**Modulo per la presentazione delle osservazioni per i piani/programmi/progetti sottoposti a procedimenti di valutazione ambientale di competenza statale**

ID: Codice procedura (ID\_VIP/ID\_MATTM):10844

Impianto per la produzione di energia elettrica da fonte eolica, costituito da 6 aerogeneratori della potenza complessiva di 37,2 MW, un sistema di accumulo da 25 MW e relative opere connesse in località "Rempillo" nel comune di Pitigliano (GR).

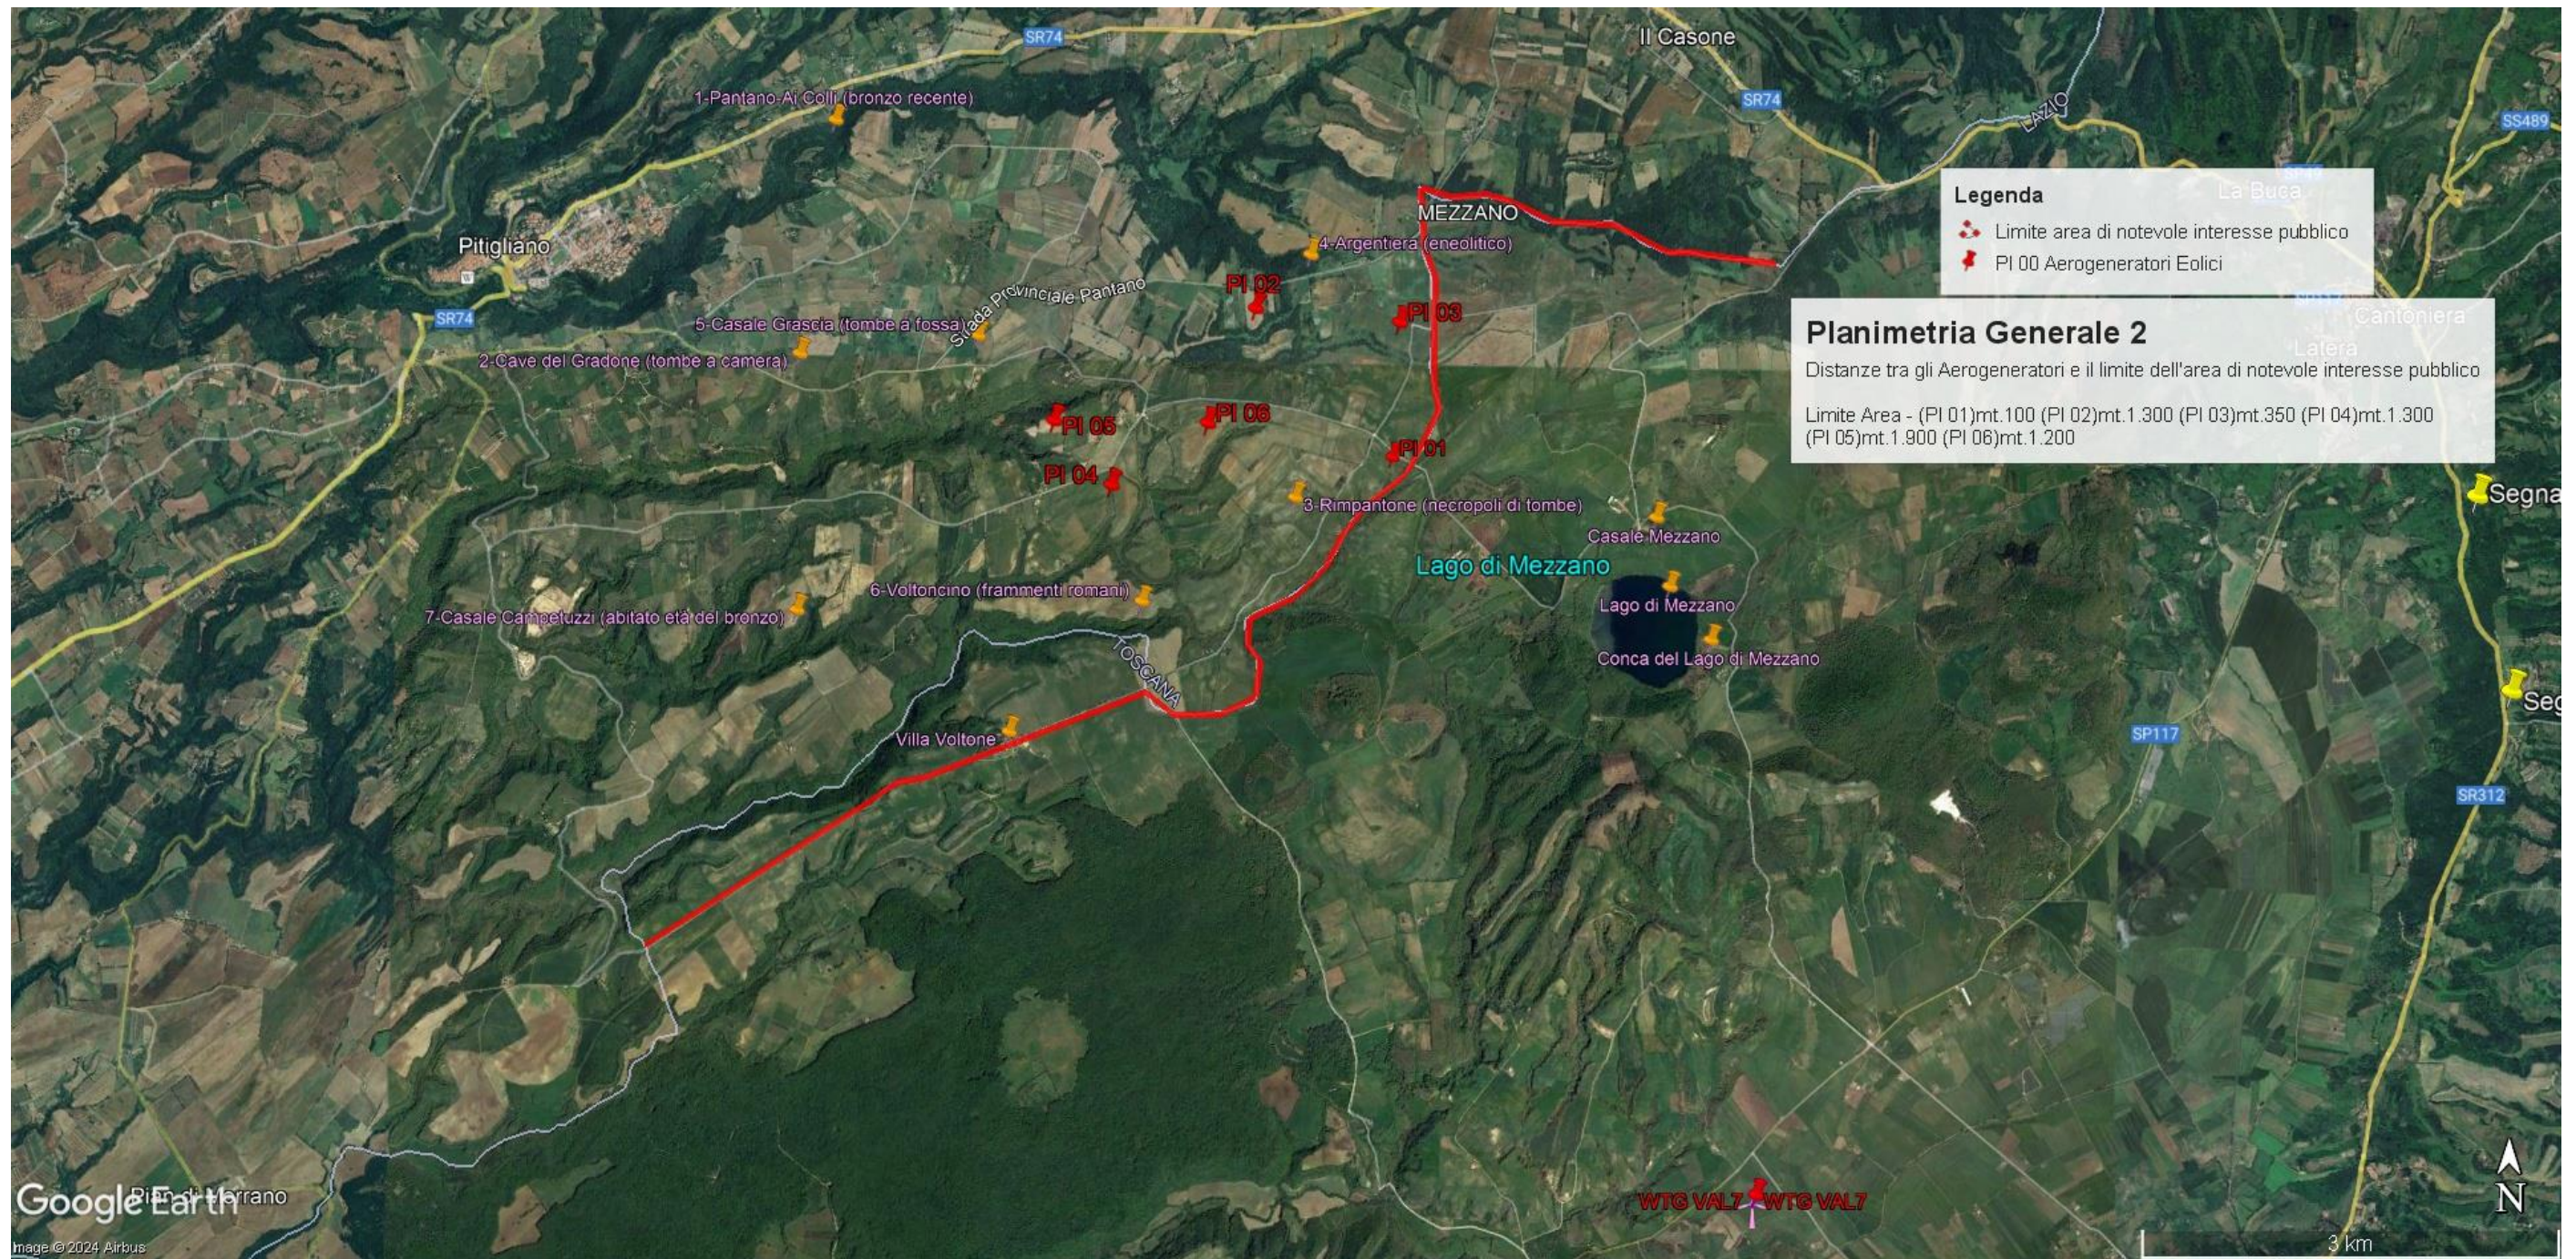
In sintesi, visti l'art. 20 comma 8 lettera c) quater del D.Lgs n 199/2021 e le Linee guida nazionali appena citate, considerato l'enorme impatto dell'impianto eolico industriale denominato "Rempillo" sulla zona paesaggistica di notevole interesse pubblico ben individuata nelle immagini n.1 e n. 2 e sui

Beni Culturali evidenziati nell'immagine n. 3 dell'Allegato alle presenti Osservazioni, per la collocazione delle pale P04 e P05 direttamente all'interno del perimetro di un'area archeologica e per gli impatti anche sull'area intermedia e vasta dei pregiati territori laziali della Tuscia settentrionale e in particolare di quelli del pitiglianese ricco di emergenze agricole, naturalistiche, storiche e archeologiche del periodo etrusco ma non solo, si chiede che venga negata l'autorizzazione all'insediamento dell'impianto eolico denominato "Rempillo".

**Immagine n. 4** Situazione di saturazione da impianti FER nella provincia di Viterbo. Non sono riportati gli impianti fotovoltaici e agrivoltaici che hanno inciso per buona parte nel cumulo di impianti FER per superare già nel 2023 gli obiettivi del PNIEC assegnati alla Regione Lazio per il 20230.

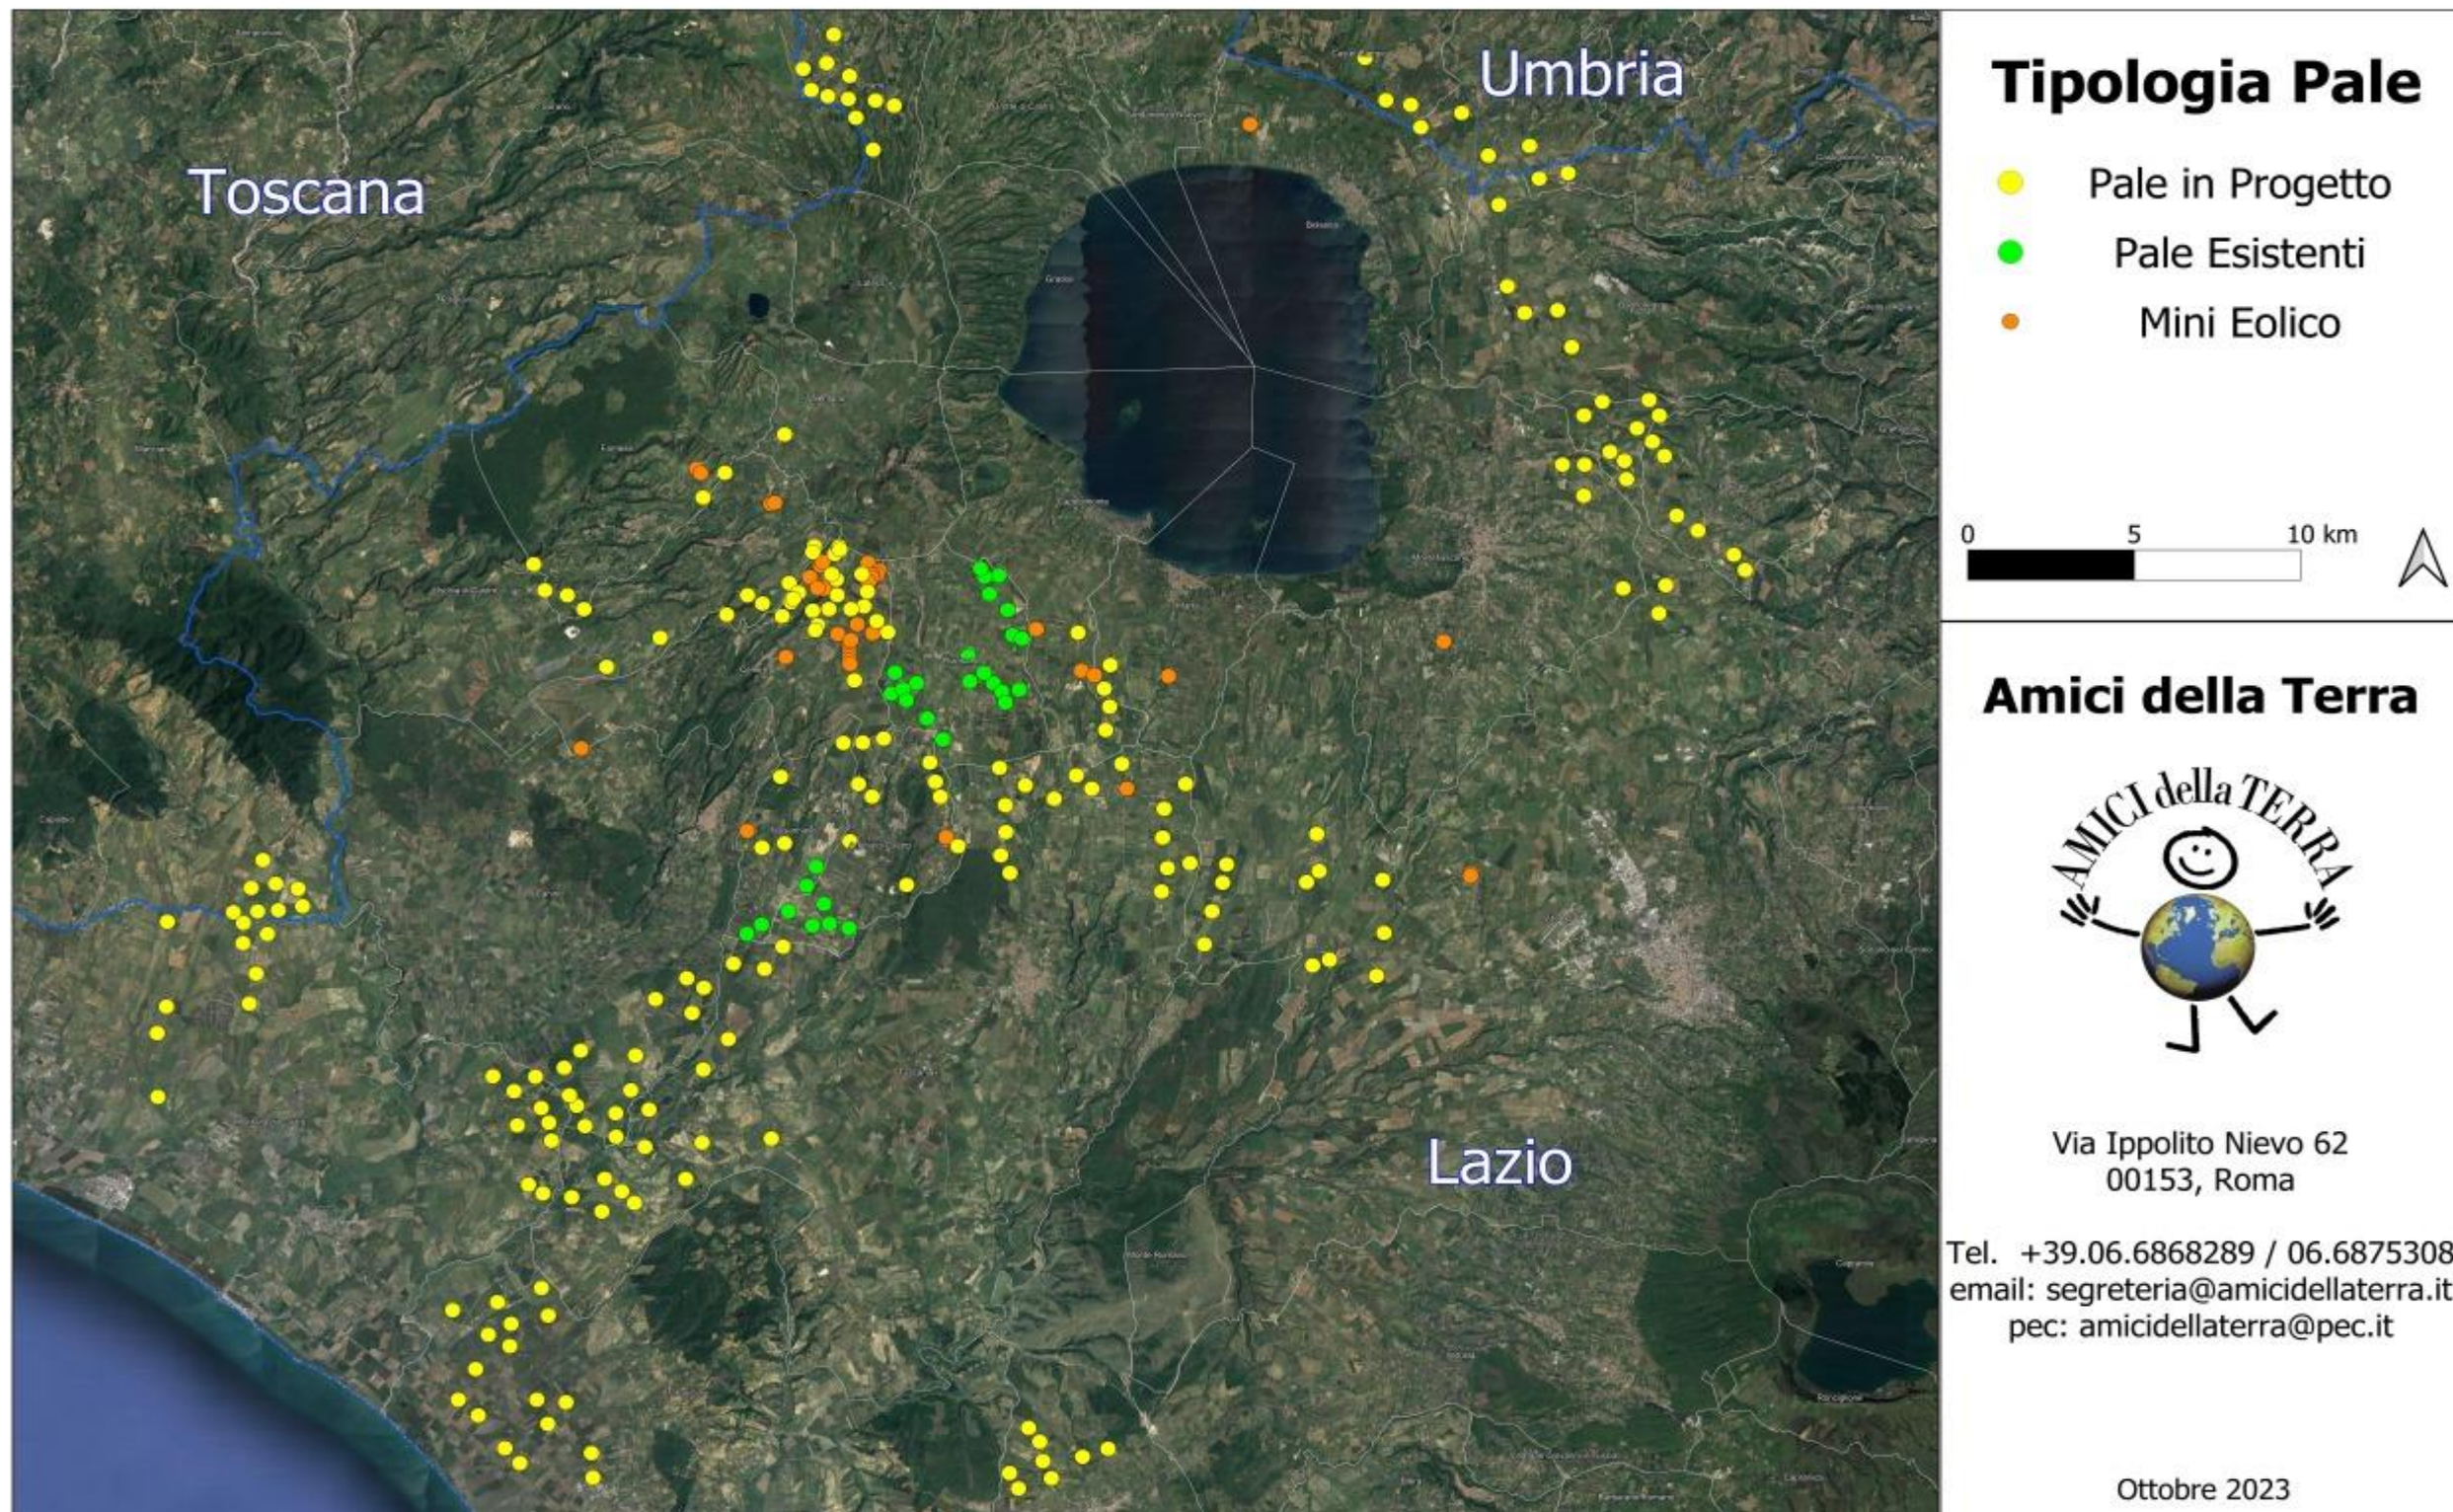
Quindi anche la Regione come Ente deputato dalla normativa nazionale a legiferare sulle aree idonee e non idonee si è espressa riguardo al fatto che abbia assolto ai doveri e alle quote stabilite dal PNIEC e in ambito regionale la provincia di Viterbo è stata quella con il più alto tasso di impianti FER tra tutte e quindi ormai satura ed il cumulo degli impianti FER installati, autorizzati e in progetto rappresenta una **elevata criticità per la sostenibilità ambientale di ulteriori eventuali iniziative.** L'impianto eolico “Rempillo” pur essendo “esterno al confine provinciale e regionale ma nelle sue immediate vicinanze ( a soli 100 metri i primi due aerogeneratori) oltre ad impattare sul territorio e sulle economie di tre Comuni del Lazio ( Farnese, Valentano e Latera) si trova nelle fasce di rispetto dei Beni di notevole interesse pubblico come si è evidenziate nelle Osservazioni nn. 1 e 2 e crea anche degli impatti negativi anche sui beni naturalistici come verrà dettagliato nell'Osservazione n. 4. Inoltre andrebbe a sommarsi al già enorme cumulo di impianti eolici e fotovoltaici e geotermici che già creano una elevata criticità ambientale nella provincia di Viterbo e interferiscono anche con il territorio toscano come si può vedere dalle immagini nn. 4 e 5

dell'Allegato Report Fotografico n. 1.
